Przebudowa drogi gminnej Nr 107301E na odcinku 950mb – przejazd kolejowy Bratków grunty gminy Sławno (Olszewice) – grunty gminy Tomaszów Mazowiecki (Sługocice).

Znak sprawy OśiP 271.7.2021

Nasz znak: OśiP 271.7.1.2021

Zamawiający przekazuje Wykonawcą treść pytań wraz z odpowiedziami:

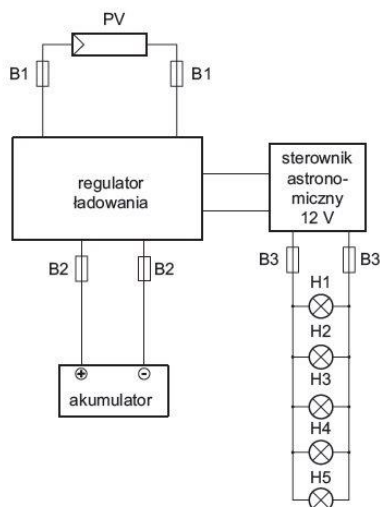
Pytanie 10: Prosimy o podanie schematu solarnego do znaku aktywnego.

Odpowiedź: Zamawiający załącza poglądowy rysunek schematu solarnego dla znaku aktywnego.
